# REFERAT Teknik- og Miljøudvalget d. 24-06-2024

# Punkt 1: Ansøgning om husdyrtilladelse - staldprojekt, Noersgårdvej

Lemvig Kommune har modtaget en ansøgning om miljøtilladelse til at etablere en smågriseproduktion på Noersgårdvej 13, 7620 Lemvig.

*Orange cirkler markerer Bovbjerg Fyr (nord) og Trans Kirke (syd).*

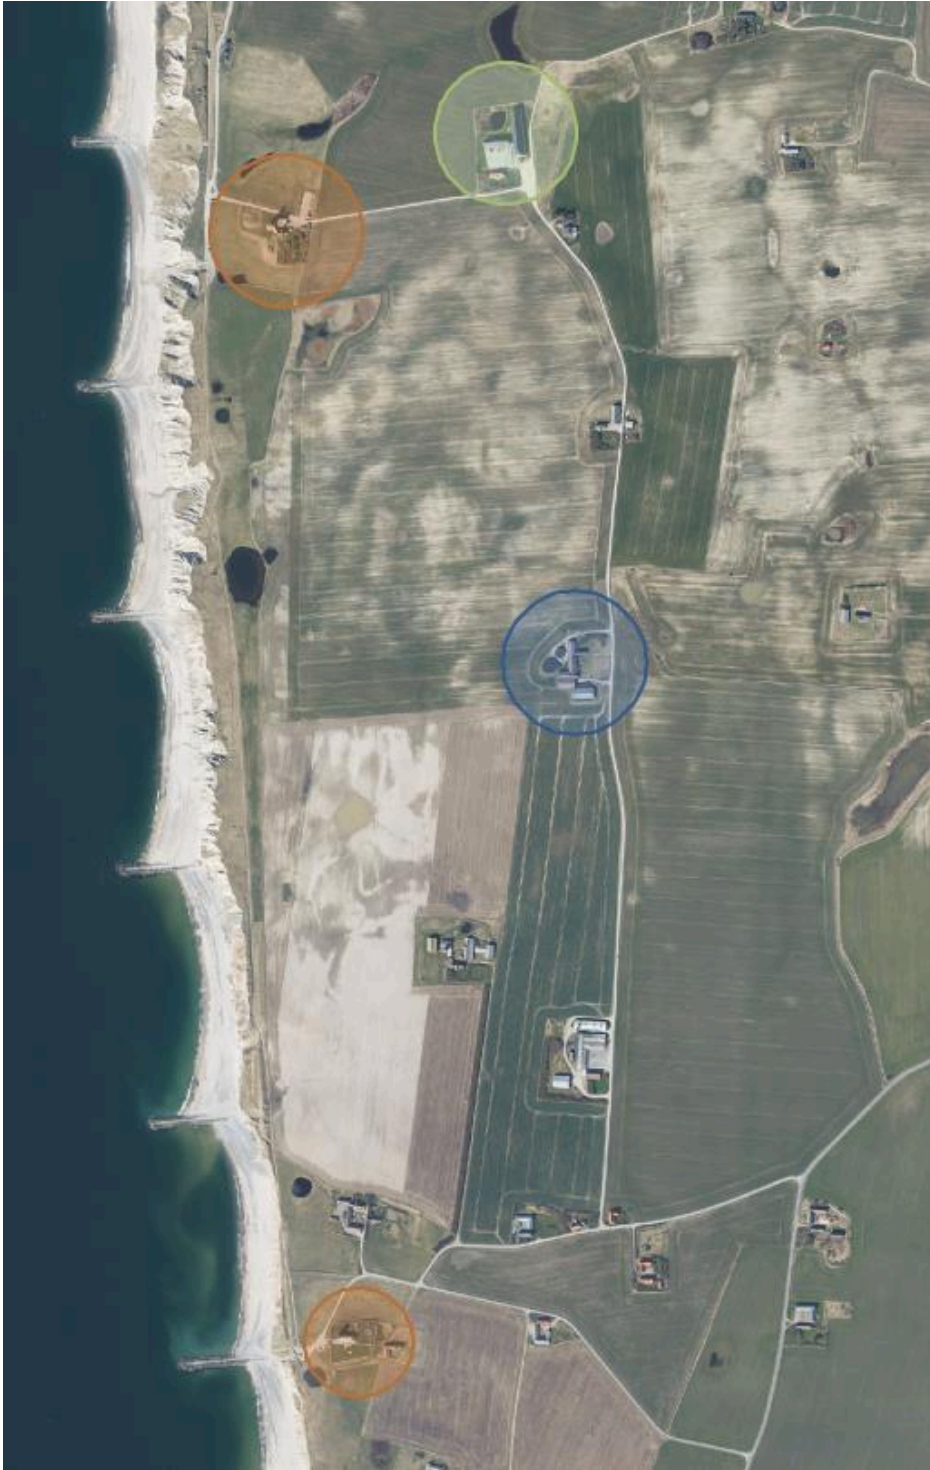
Det fremgår af Lemvig Kommunes landskabskarakteranalyse, at projektet er placeret i et særligt karakteristisk landskab i god tilstand. Et landskab, der er oplevelsesrigt og særligt sårbart.

Det vurderes, at projektet vil være iøjnefaldende i landskabet mellem Bovbjerg Fyr og Trans Kirke, alene som følge af bygningsmassens størrelse.

*Positioner for landskabsfotos (bilag 2)*

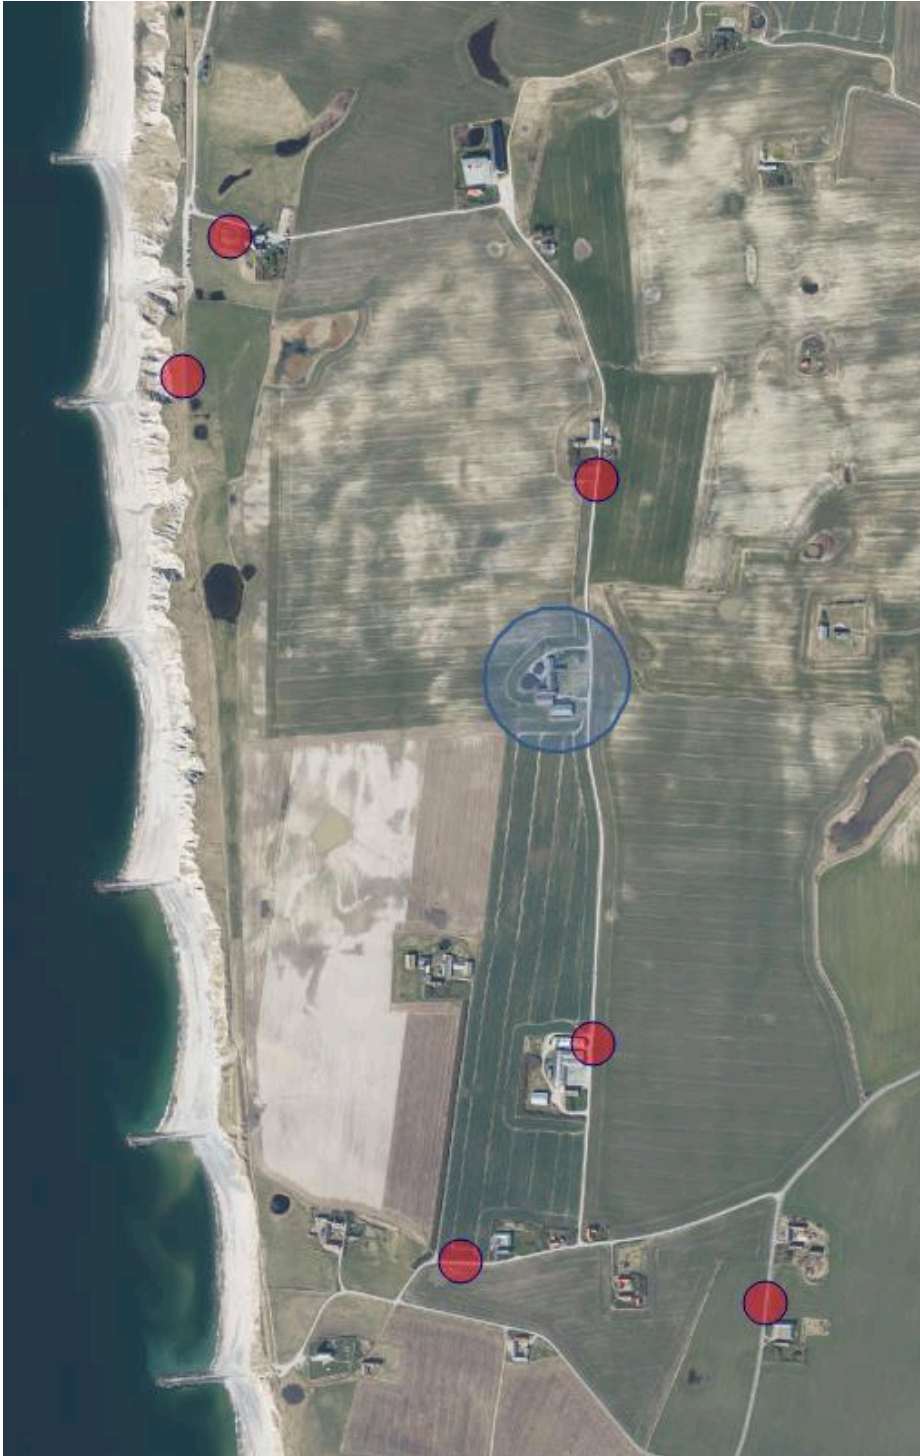
Administrationen har besøgt området flere gange. Fotos fra forskellige positioner er vedlagt i bilag.
